Le Léman Express

Bilan et recommandations

Gare de Lancy-Bachet

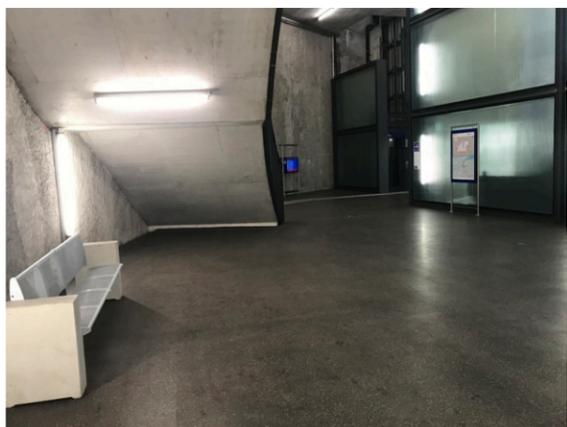
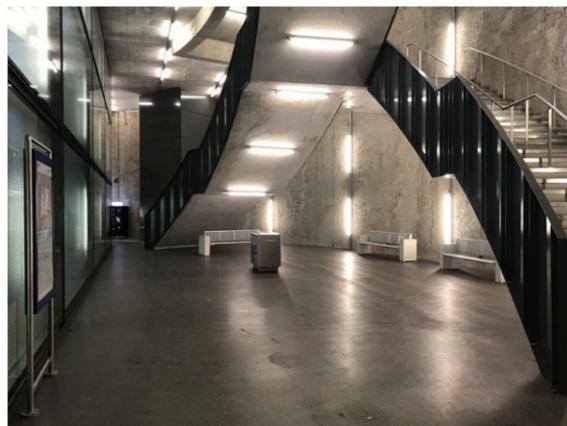
- Installer un parking vélo couvert et gratuit et une pompe en libre-service.
- Ajouter des arceaux vélo à côté de la vélostation (cf. photo) car demande réelle.

- Ajouter un couvert sur les escaliers côté Stade de Genève

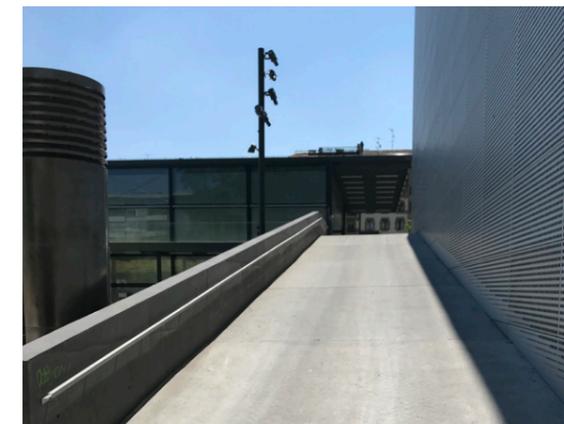
- La rampe (15,7 %) qui longe la comédie est impraticable pour les PMR.

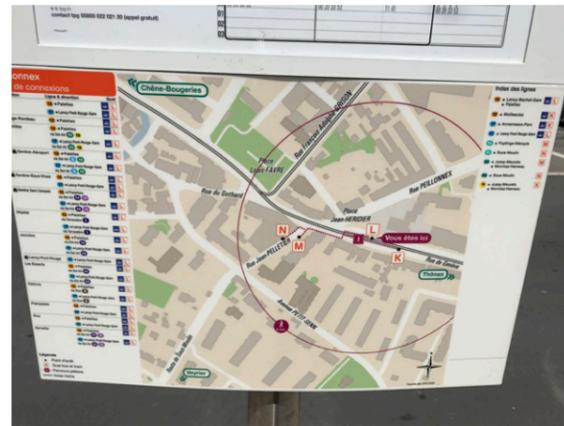
- L'idéal serait que le tram arrive devant l'entrée de la gare
- Ajouter un pictogramme, côté sortie Place de la gare, indiquant la direction à prendre pour se rendre au tram (comme fait sur la photo en dessous).
